MANDATORY SERVICE BULLETIN NO. MSBD4-038

Thielert Software m2.7
ATA-Code: 75-00

TR-MÄM-40-207

TAE SOFTWARE 2.7

STARTSTRECKE UEBER 15m HINDERNIS

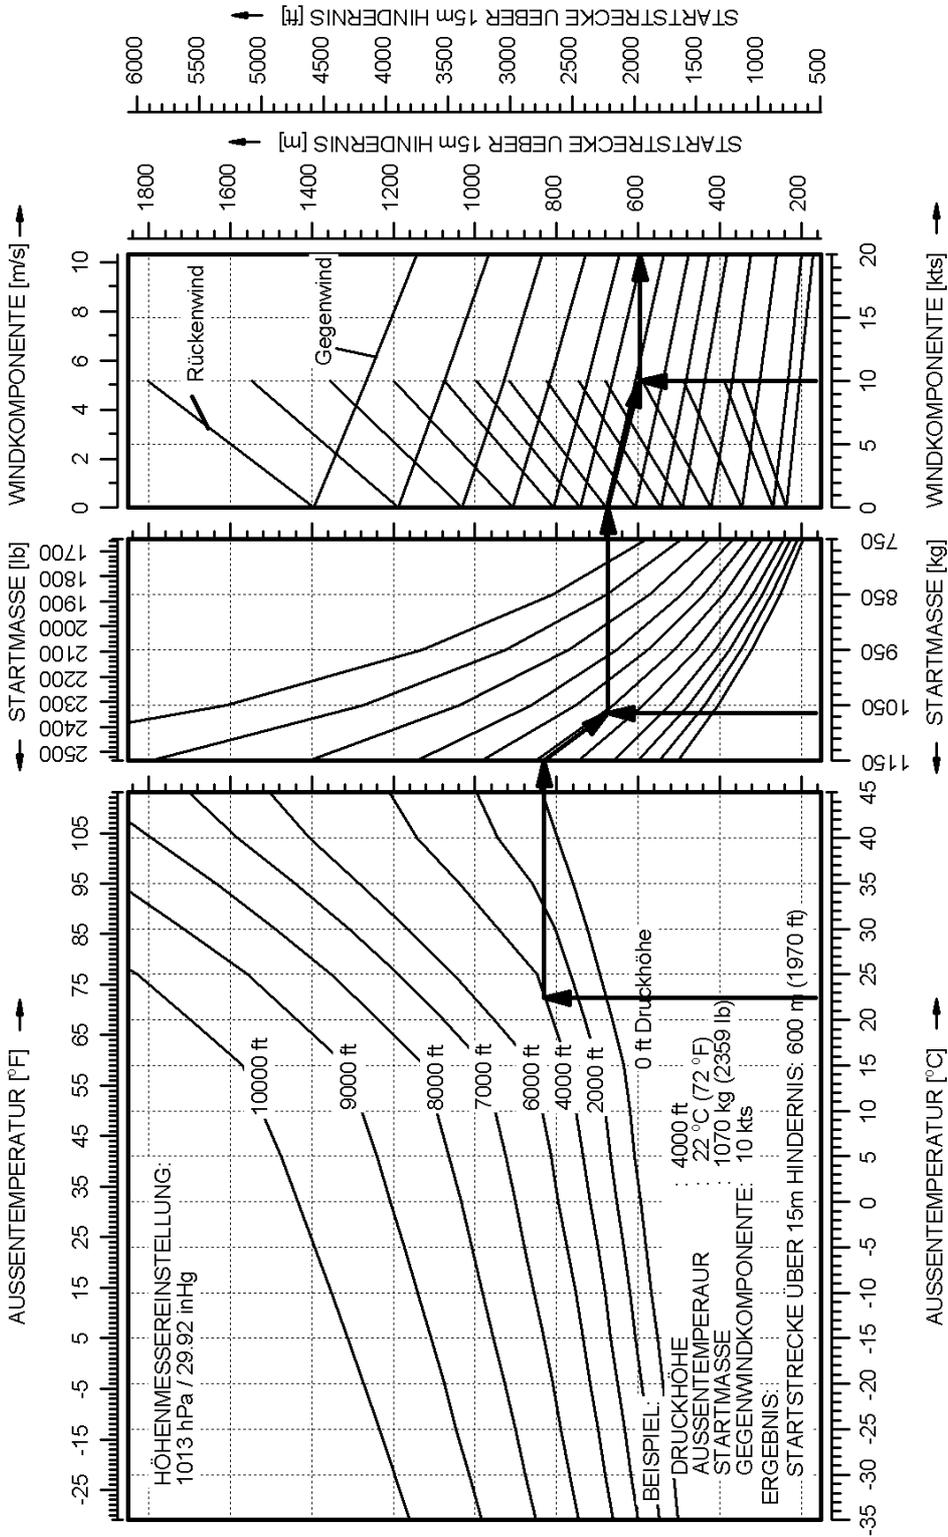
Dok. Nr.	Kapitel	Betroffene Seiten
6.01.05	2	2-9a
	3	3-7a, 3-9a, 3-9b, 3-10a, 3-10b, 3-12a, 3-12b
	4B	4B-11a, 4B-11b
	5	5-10a, 5-11a, 5-13a, 5-15a
	7	7-24a, 7-46a, 7-49a

CLIMB PERFORMANCE - TAKE-OFF CLIMB

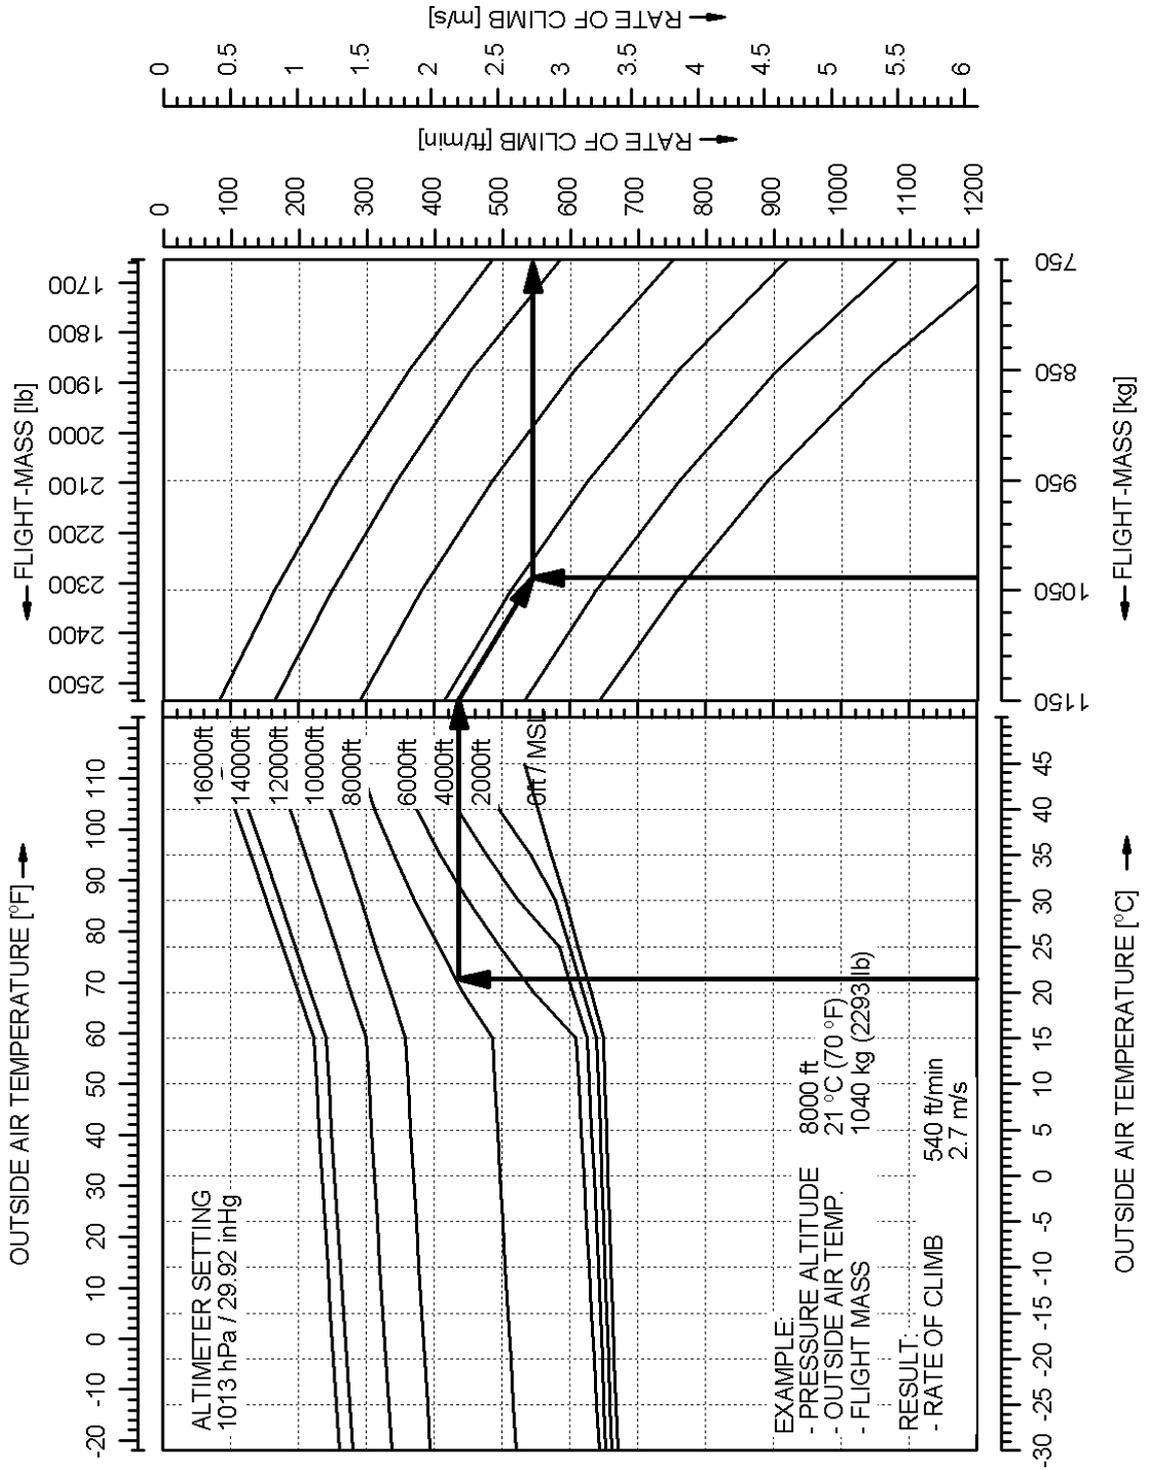
Doc. No.	Section	Affected Pages
6.01.05-E	2	2-9a
	3	3-7a, 3-9a, 3-9b, 3-10a, 3-10b, 3-12a, 3-12b
	4B	4B-11a, 4B-11b
	5	5-10a, 5-11a, 5-13a, 5-15a
	7	7-24a, 7-46a, 7-49a
